监理工程师通知回复单

工程名称：平陆县 100MW 农光互补光伏发电项目

编号：SPEC-JLTZHF-PL-071

详细内容：关于监理、总包对东郑光伏区 10#方阵所有要消缺的同类问题，我班组已整改完成，监理、总包已现场验收通过。

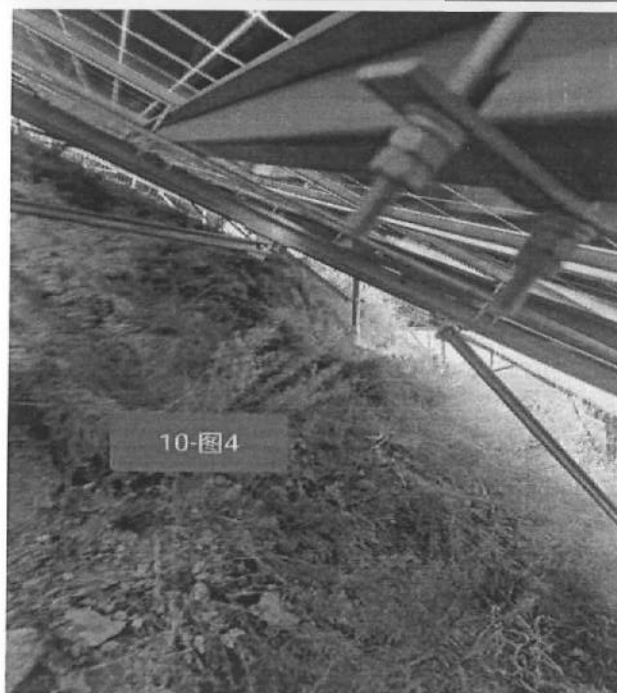
抱箍螺栓未紧
已整改

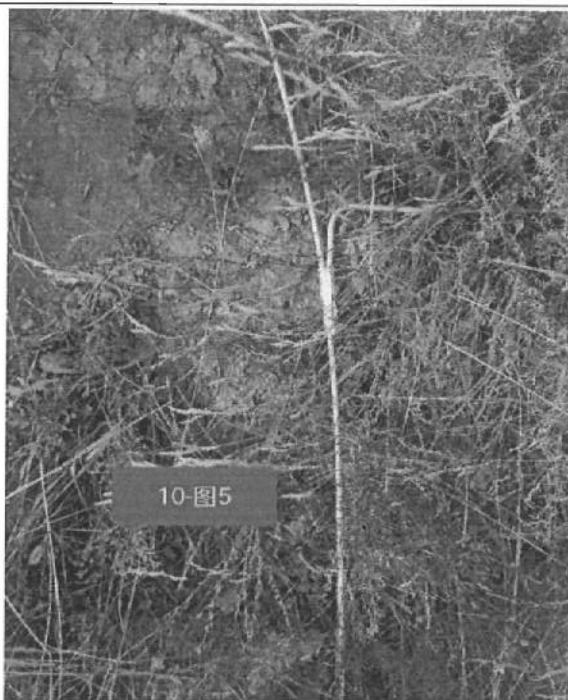
接地线未压接
已整改

10-图11

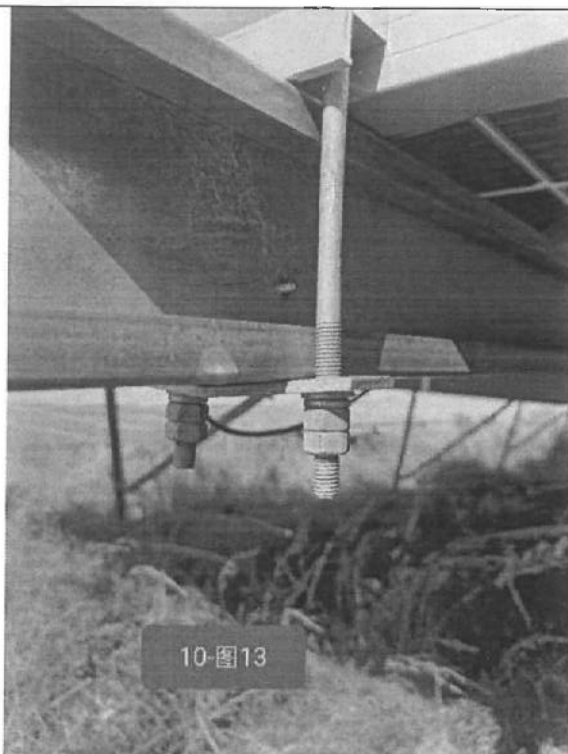
斜撑螺栓未紧
已整改

10-图13

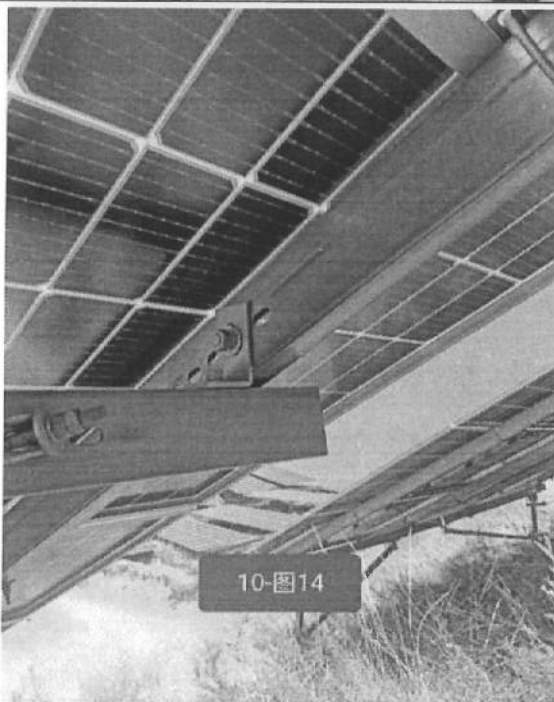
压块缺少螺母
已整改

10-图14

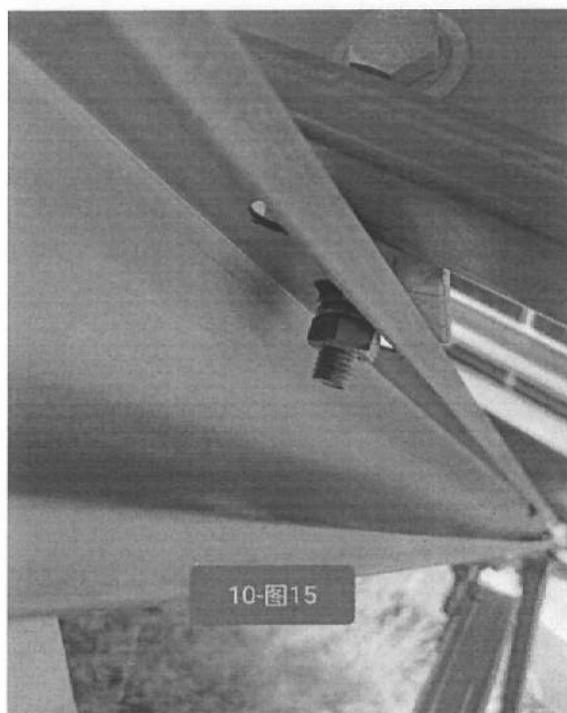
檩托未拧紧
已整改

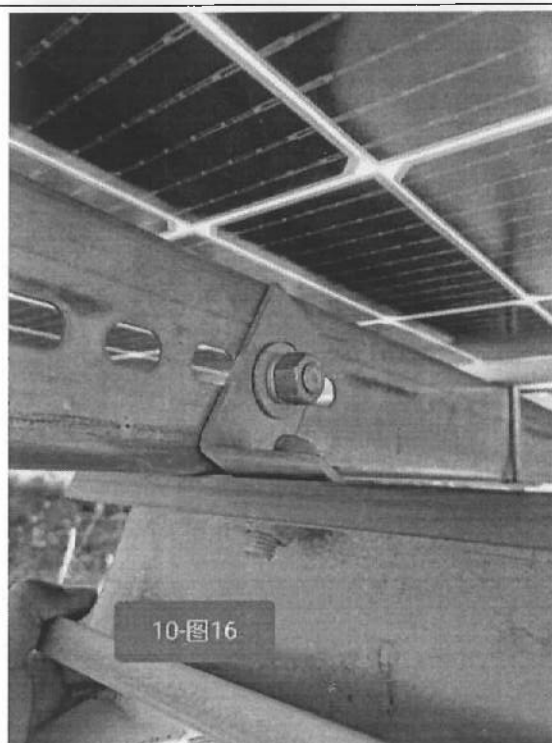
標托螺栓未拧紧
已整改

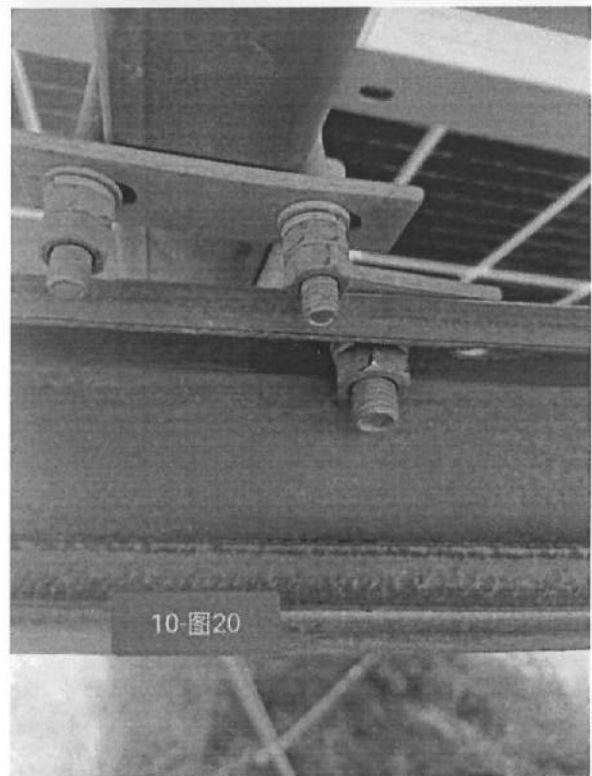
组件损坏
已整改

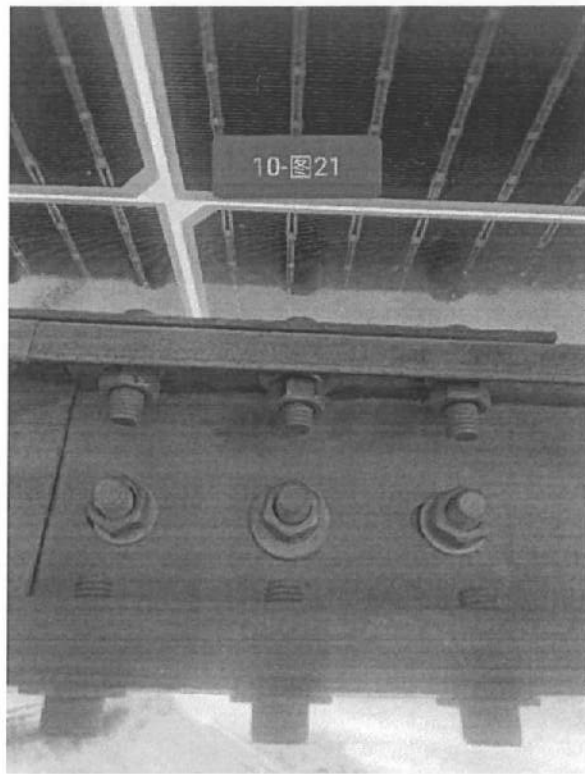
標条连接件未装螺母
已整改

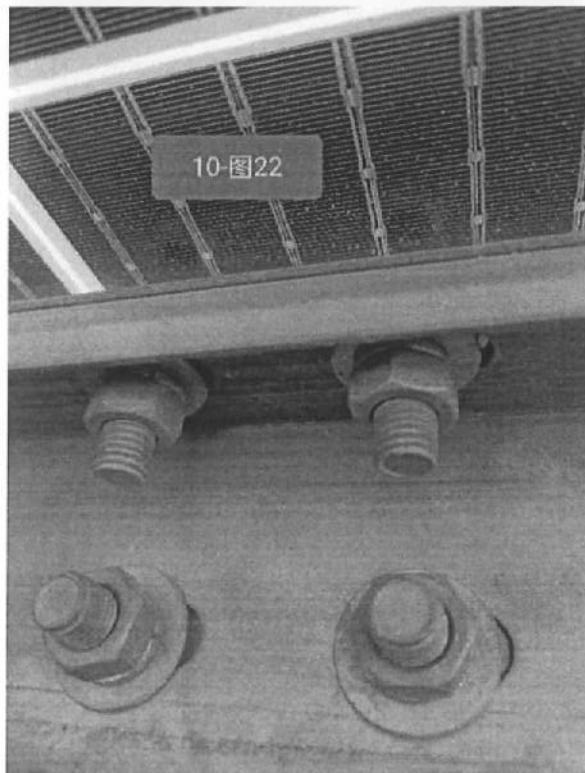
標条连接件缺弹垫
已整改

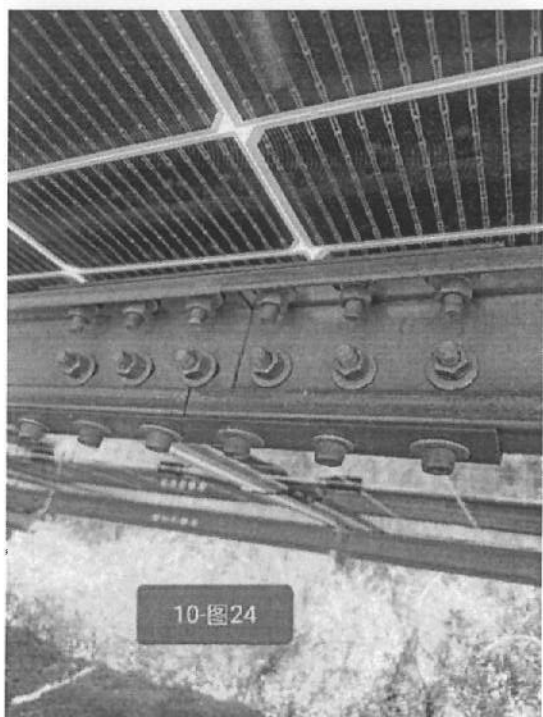
压块倾斜
已整改

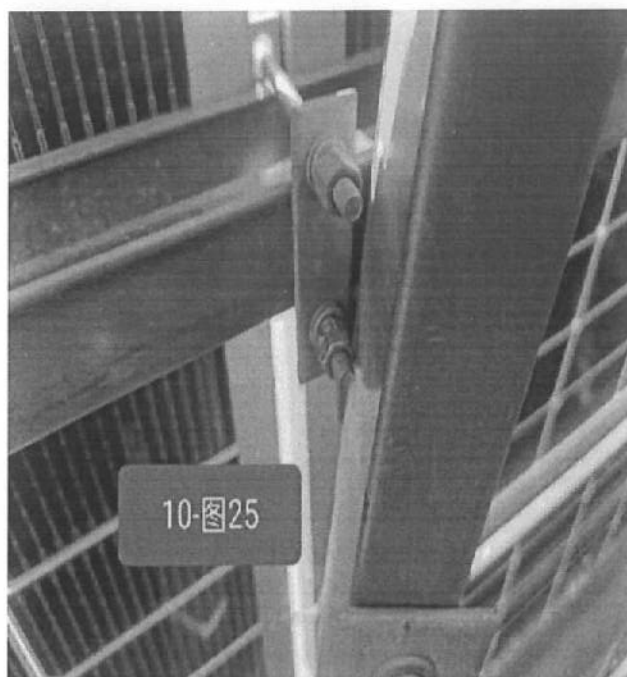
压块螺母未紧
已整改

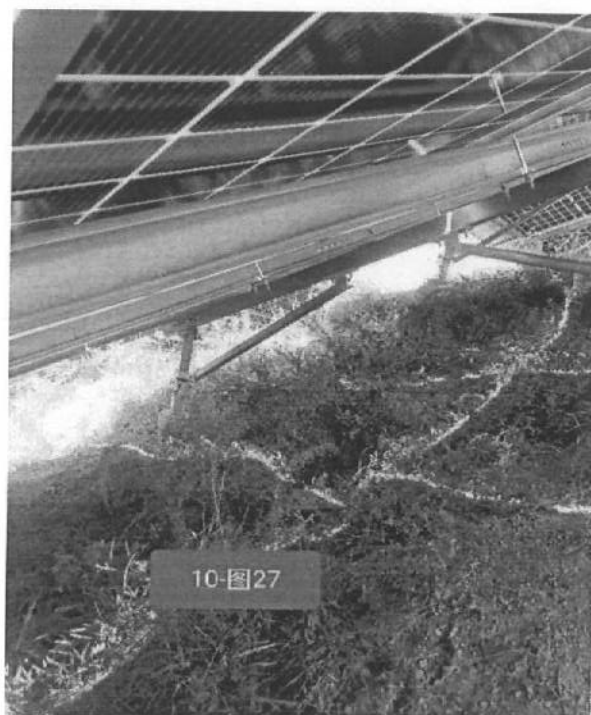
標托未紧
已整改

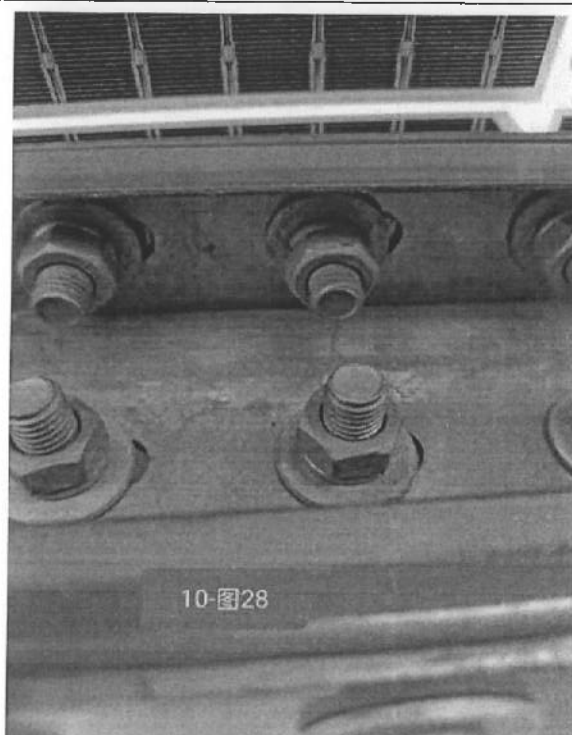
標条连接件缺少弹垫
已整改

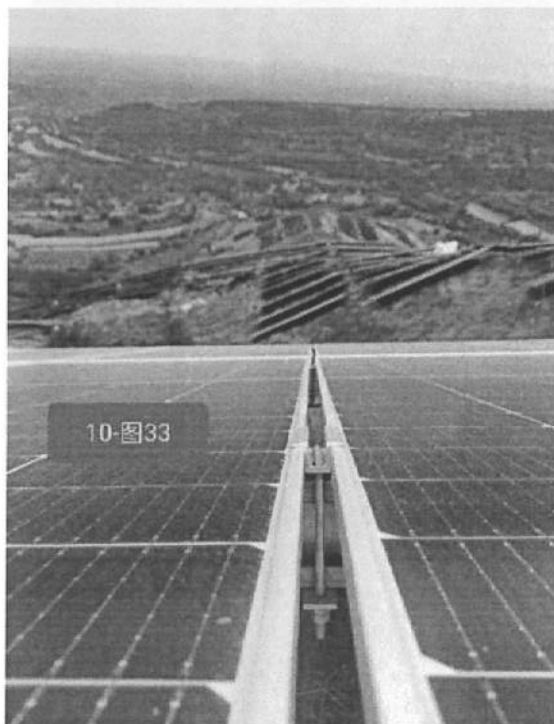
压块缺少弹垫
已整改

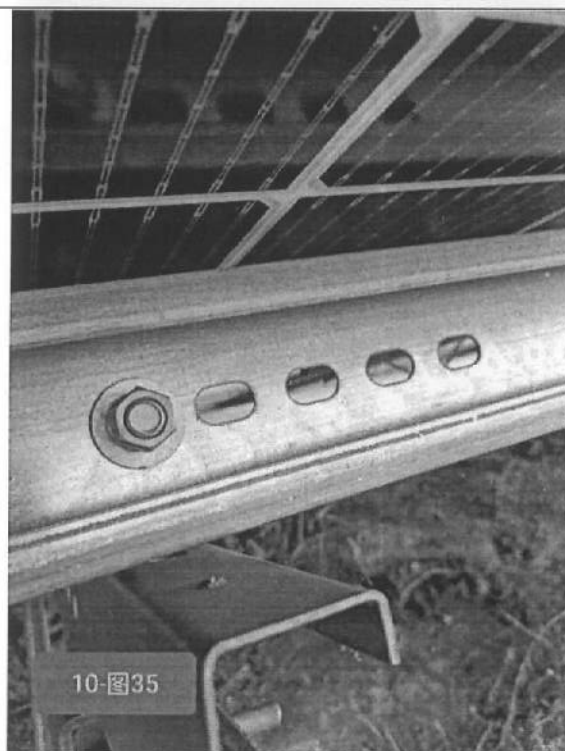
桩未浇筑
已整改

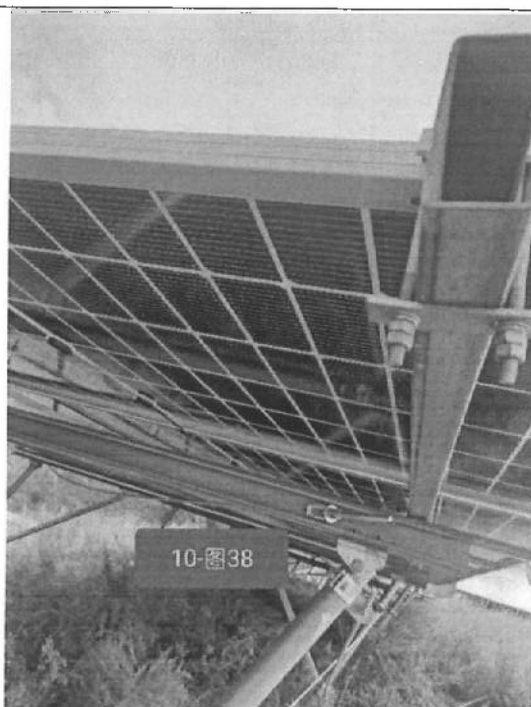
压块需要更换
已整改

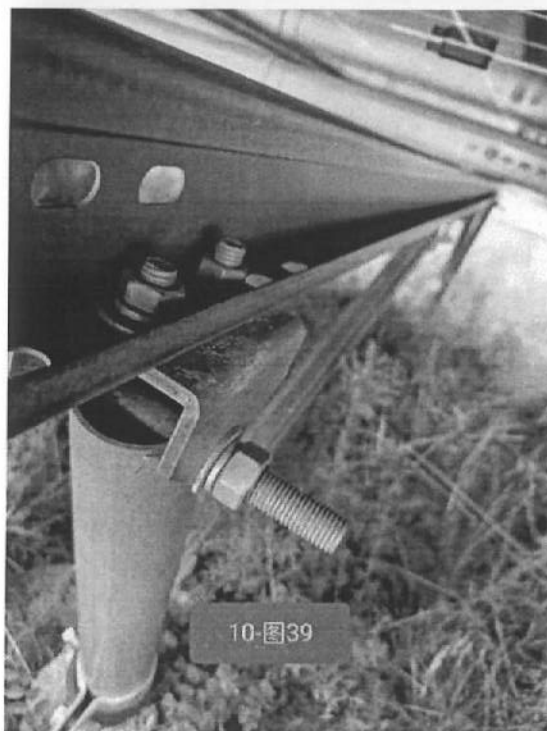
立柱铰接缺平垫
已整改

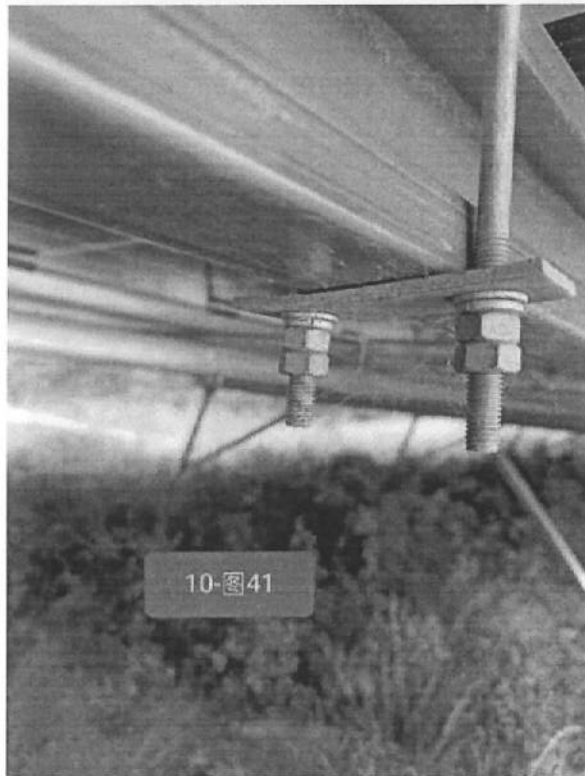
標条连接件缺平垫
已整改

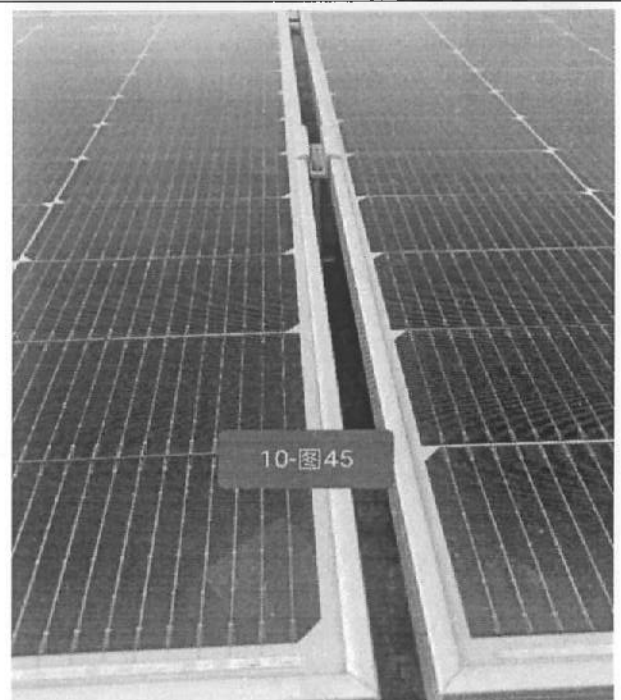
標托螺栓缺垫片
已整改

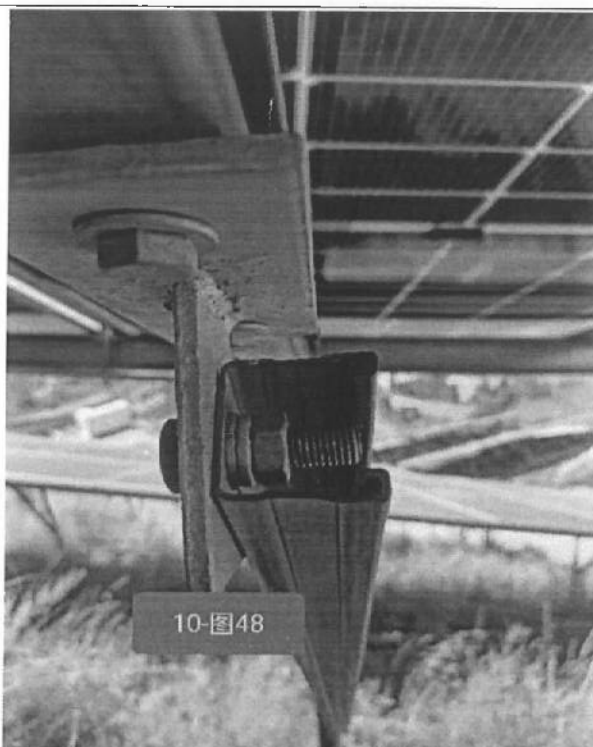
对穿未紧
已整改

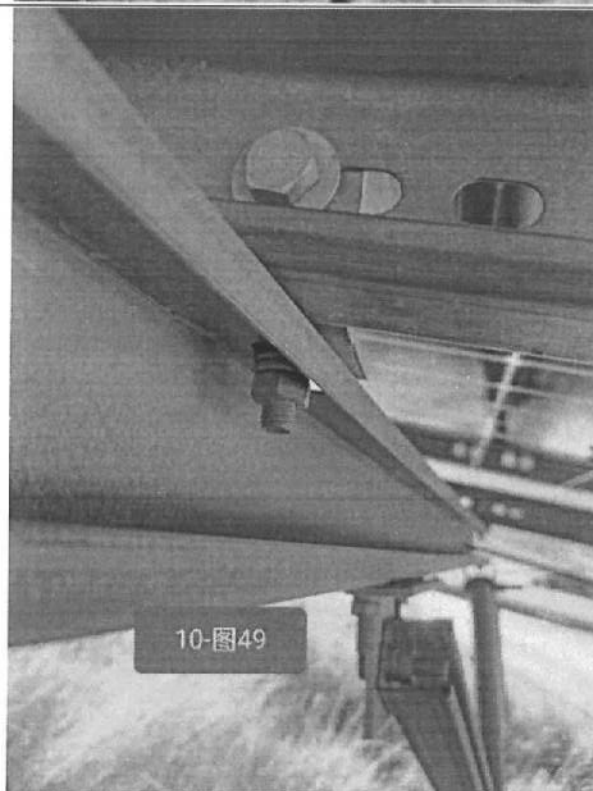
橧托螺丝未紧
已整改

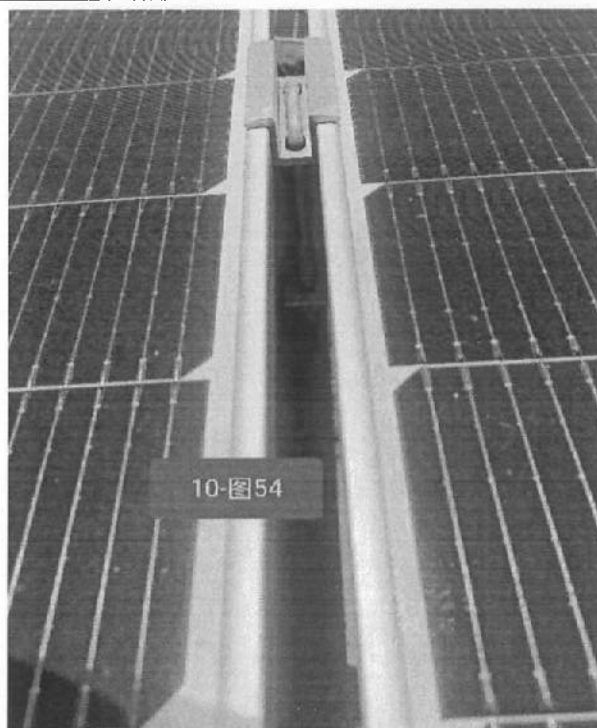
对穿未打
已整改

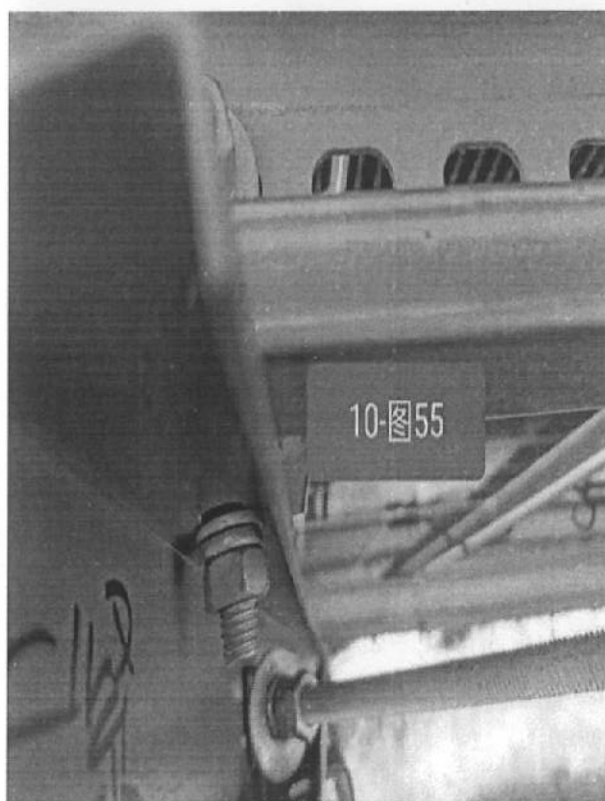
檩托螺丝未紧
已整改

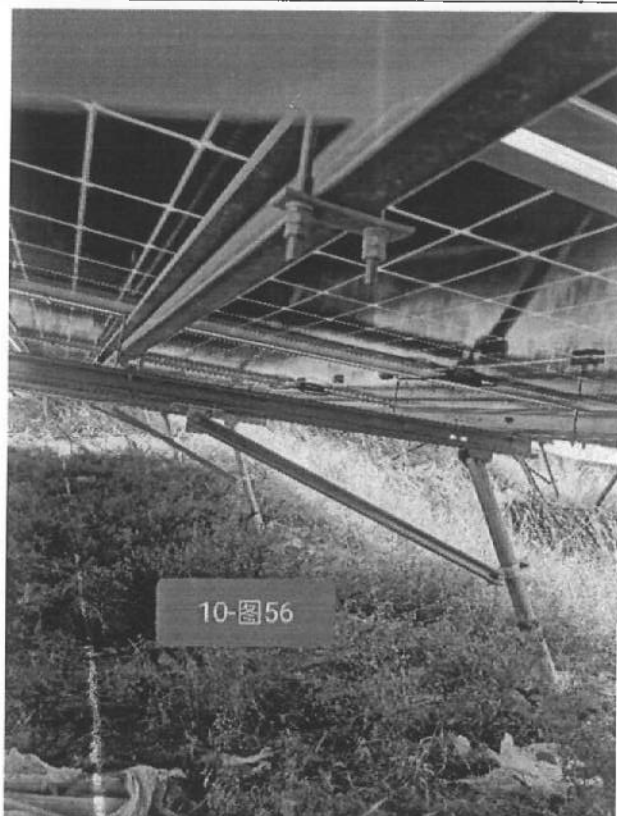
斜撑太短
已整改

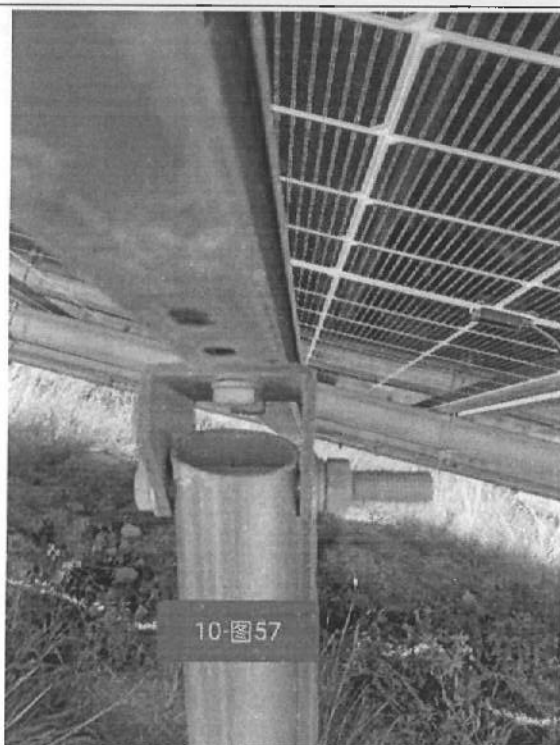
立柱铰接未紧
已整改
